# COMUNE DI GISSI

## Modulo per la presentazione delle osservazioni per i piani/programmi/progetti sottoposti a procedimenti di valutazione ambientale di competenza statale

**(ID:11186) Progetto per la realizzazione di un impianto per la produzione di energia mediante lo sfruttamento del vento nel territorio comunale di Cupello, Scerni, Furci, Monteodorisio, Gissi e Atessa, loc. Collechiesi (CH), di potenza nominale pari a 40,5 MW. Proponente: Furci Collechiesi S.r.l. - Osservazioni -**

Figura 3. Sovrapposizione dei due impianti in evidenza

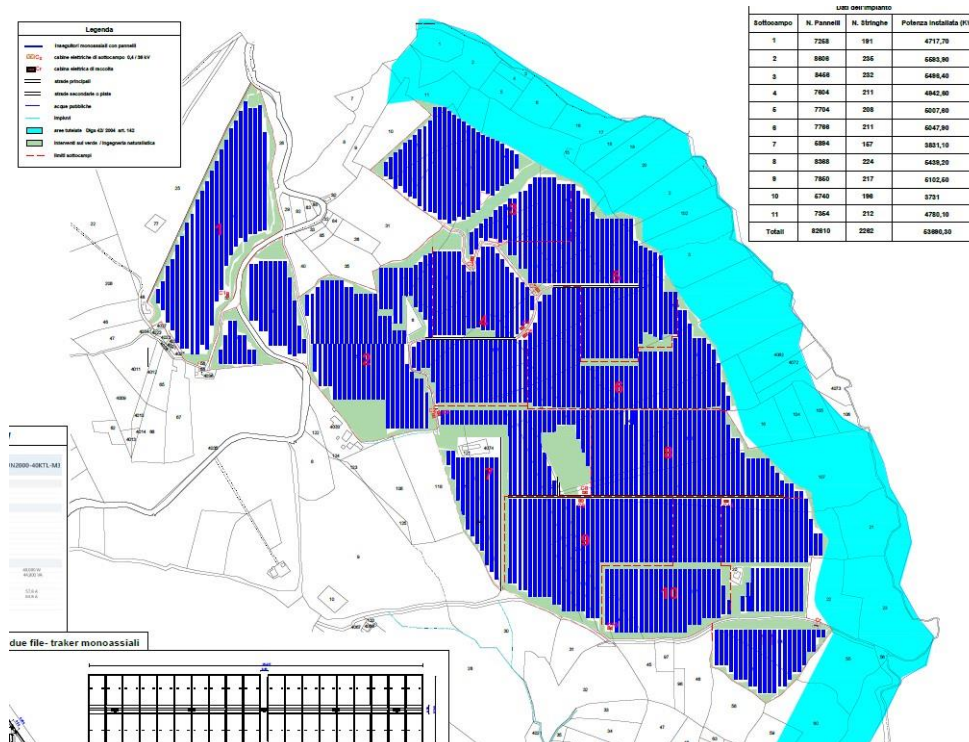
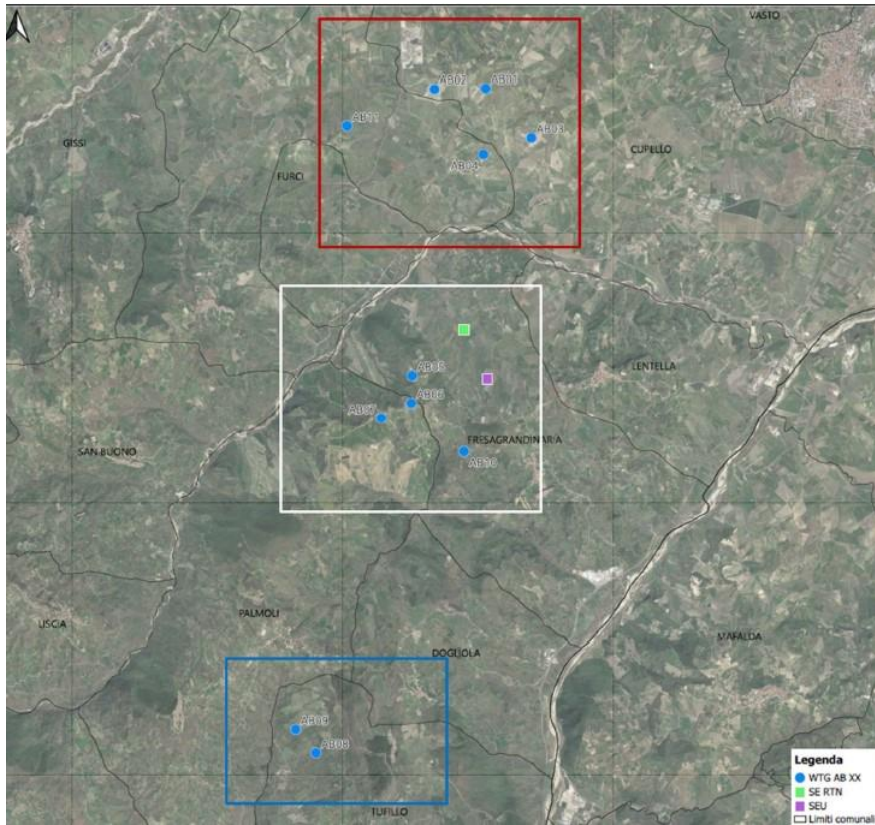
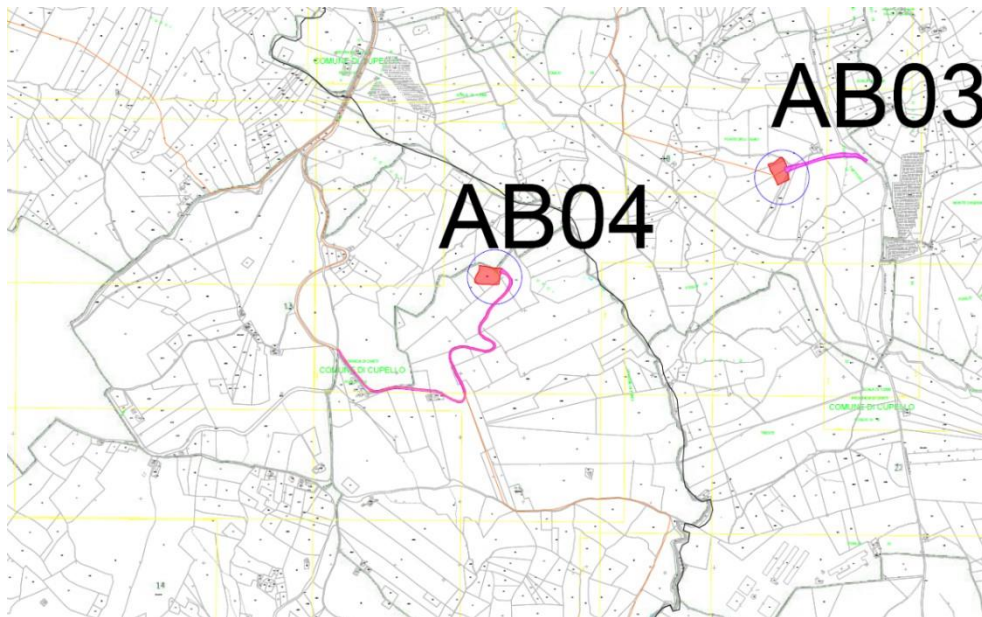
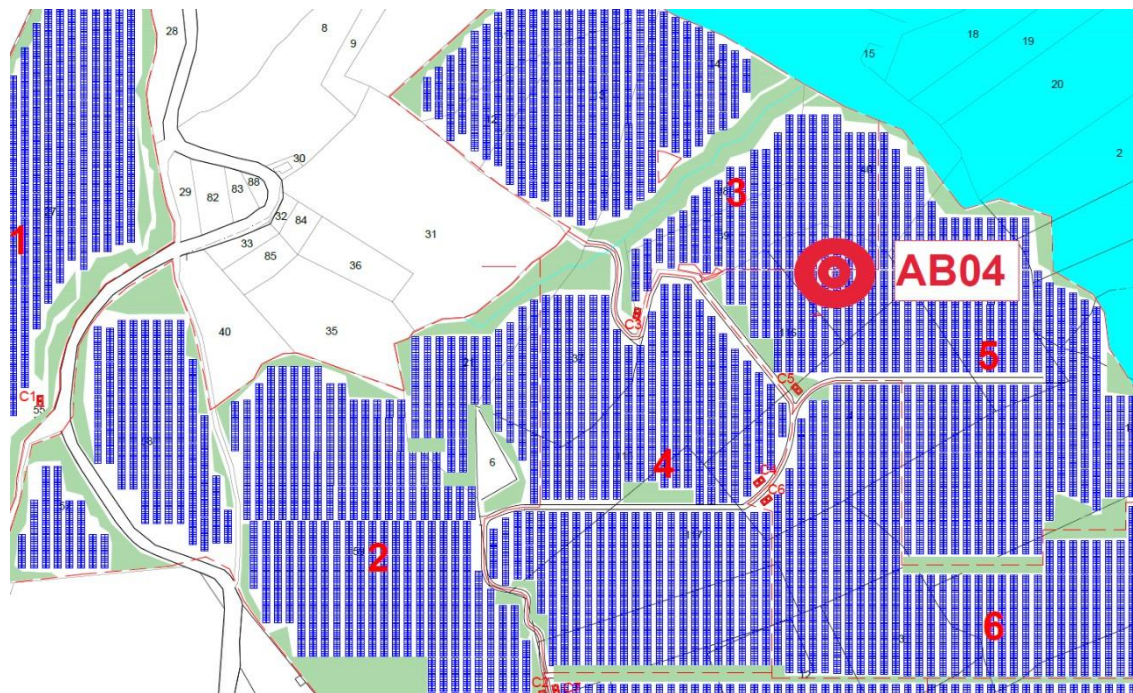
#### **Prime S.r.l. denominato "Parco Eolico Abruzzo" (ID:10644)**

Con le immagini seguenti si vuole evidenziare che il progetto di impianto fotovoltaico (ID:9706) proposto da ARAN 1 S.r.l. va anche a sovrapporsi al progetto "Parco Eolico Abruzzo" (ID:10644) presentato da Sviluppo Prime Srl al MITE.

Figura 5. Ubicazione impianto fotovoltaico ID: 8339

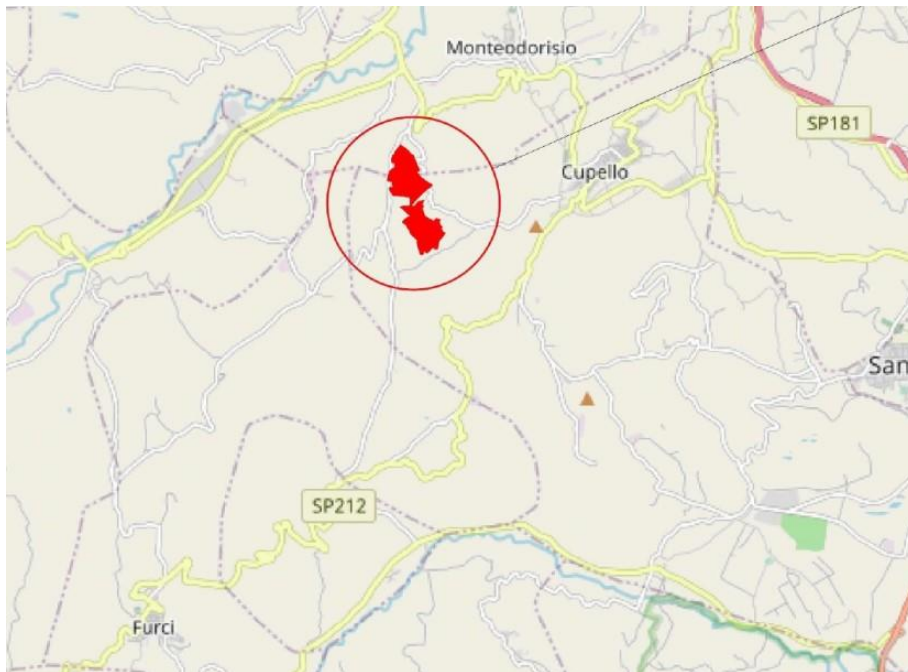
**c) Progetto di un impianto agro-fotovoltaico a terra della potenza pari a 24 MW e delle relative opere di connessione alla RTN, da realizzarsi nel territorio dei Comuni di Cupello (CH) e Montedodorisio (CH). (ID:8339)**

La seguente immagine mostra la posizione dell'impianto indicato sul territorio del comune di Cupello e Monteodorisio ma nelle immediate vicinanze del territorio comunale di Furci e dell'impianto fotovoltaico oggetto di queste osservazioni.

In conclusione, si vuole evidenziare come in quest'area si sta concentrando un notevole numero di progetti infrastrutturali che non tengono per nulla conto del concetto stesso di transizione ecologica, considerando che questa deve essere realizzata in maniera armoniosa e integrata con il contesto naturale, socio-culturale, il benessere umano, flora-faunistico e il valore socio-naturale del paesaggio valutando obiettivamente il rapporto costi-benefici.
